Mission régionale d'autorité environnementale

**Avis délibéré de la Mission régionale
d'autorité environnementale
Hauts-de-France
sur le projet de parc éolien
de la société « Enertrag Ternois Teneur »
à Teneur (62)**

n°MRAe 2021-5520

Carte de présentation du projet (résumé non technique page 27)

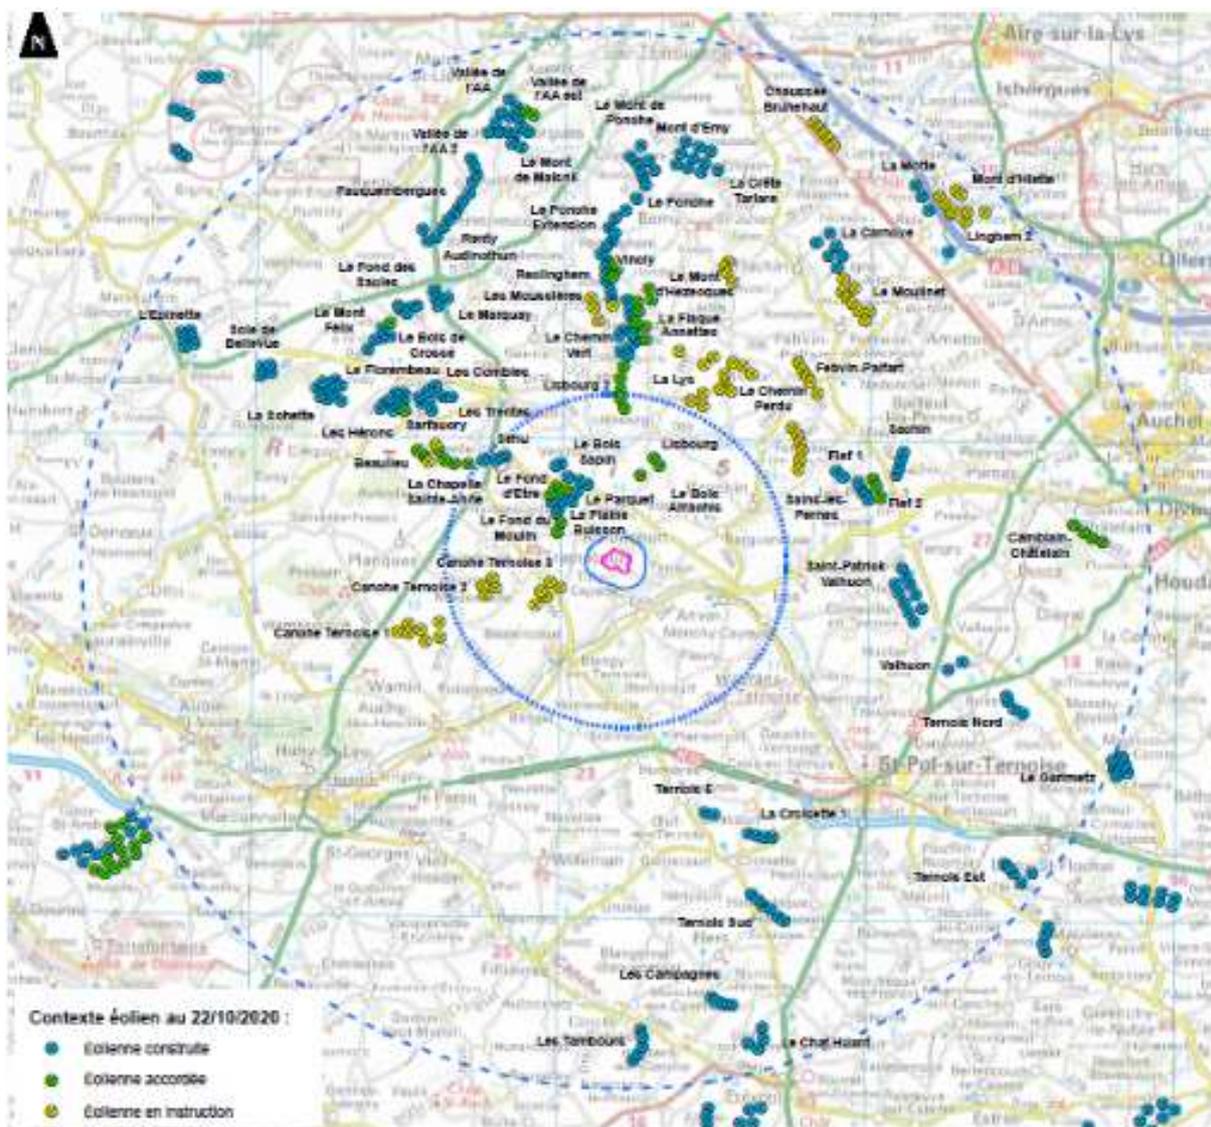
Le parc éolien comprend la création de deux postes de livraison, le premier se trouve au pied de l'éolienne E1 et le second entre les éoliennes E1 et E3. Le projet comprend également des plateformes de montage et la réalisation et le renforcement de pistes d'accès. L'emprise totale du projet sera de 7 hectares. Cependant il n'est pas possible de savoir si cette surface comprend des chemins déjà existants (page 60 de l'étude d'impact).

L'autorité environnementale recommande de préciser la consommation d'espace en distinguant les chemins créés et les chemins déjà existants.

La production sera de l'ordre de 70 GWh/an pour une puissance installée de 15,6 MW. Le raccordement du parc au poste source est évoqué page 60 de l'étude d'impact. Le tracé n'est pas connu et les impacts ne sont pas étudiés, pourtant le raccordement est un élément du projet qui doit être étudié.

Le raccordement fait partie du projet dès lors qu'il est réalisé dans le but de permettre aux éoliennes de fonctionner. L'autorité environnementale recommande de prendre l'attache des gestionnaires de réseaux pour confirmer ou infirmer la possibilité de se raccorder à un poste source. Elle recommande également d'évaluer les impacts prévisibles de ce raccordement au vu des informations disponibles, en particulier de déterminer si des espaces à enjeu seraient concernés par les travaux de raccordement et si des créations de lignes aériennes seraient nécessaires.
